Mission régionale d'autorité environnementale

Île-de-France

**Avis en date du 14 mai 2019
de la Mission régionale d'autorité environnementale d'Île-de-France sur le
projet d'aménagement du quartier Léon Blum à Issy-les-Moulineaux (Hauts-
de-Seine)**

Scénario 2 (2014 – 2015). Source : rapport d'évaluation environnementale – carte 65 - p. 208

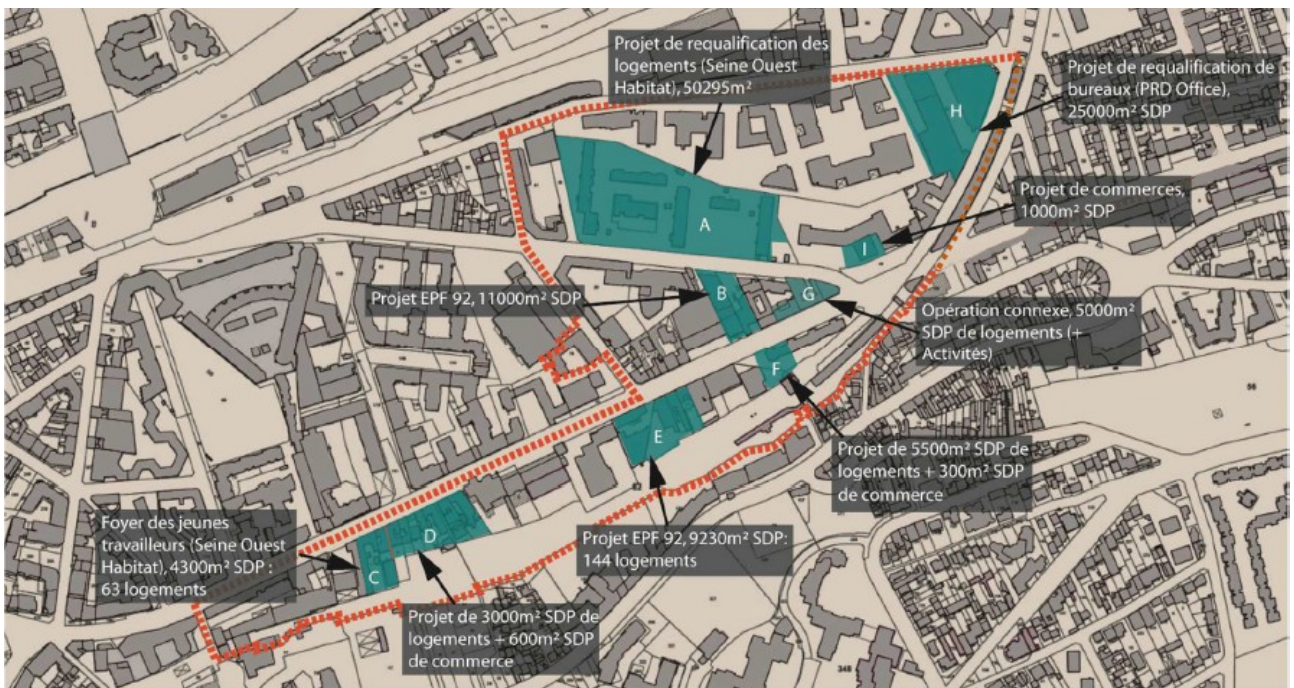
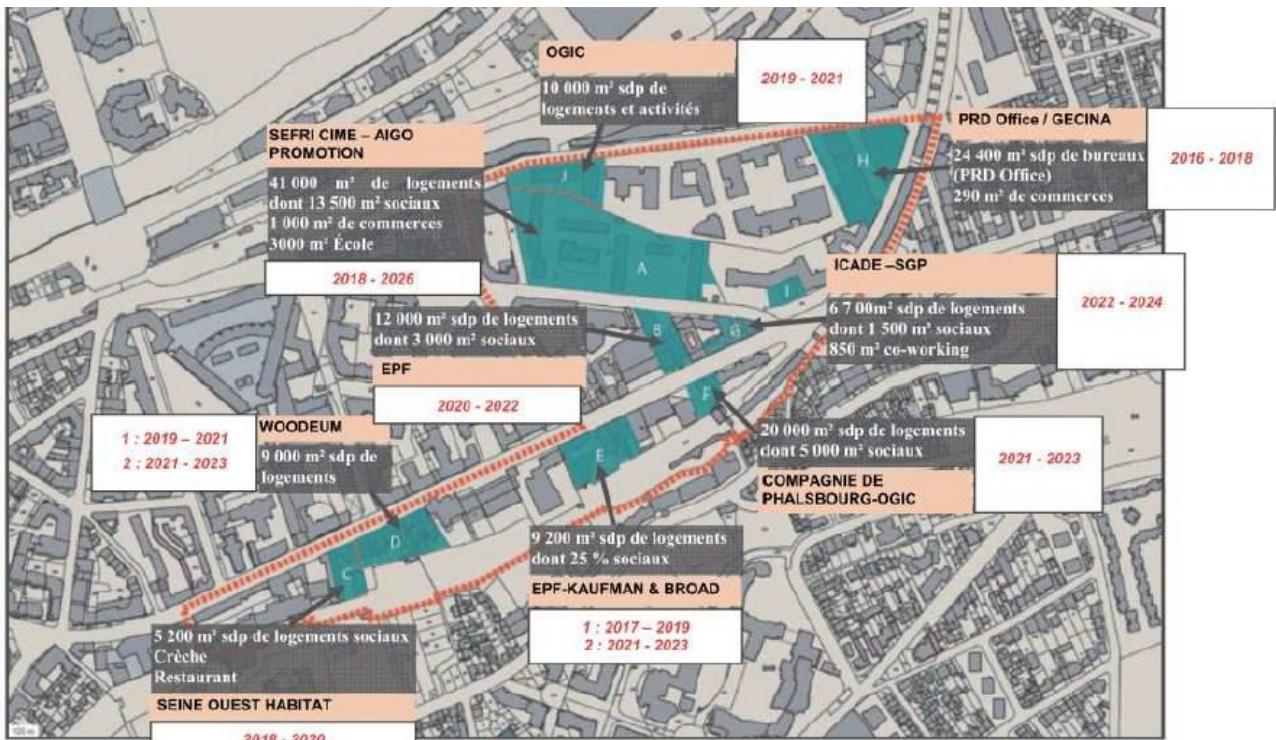
Le projet a donc encore évolué avec une augmentation du nombre de logements de 19 % par rapport à 2017 et de 30 % par rapport à 2015. Ceci se traduit par une augmentation de la surface de plancher (SDP) et par conséquent aussi par une augmentation des hauteurs des bâtiments.

La MRAe recommande de justifier la densification des opérations d'aménagement entre le scénario 2 (2014), le scénario 3 (2016-2017) et le scénario retenu (2018).
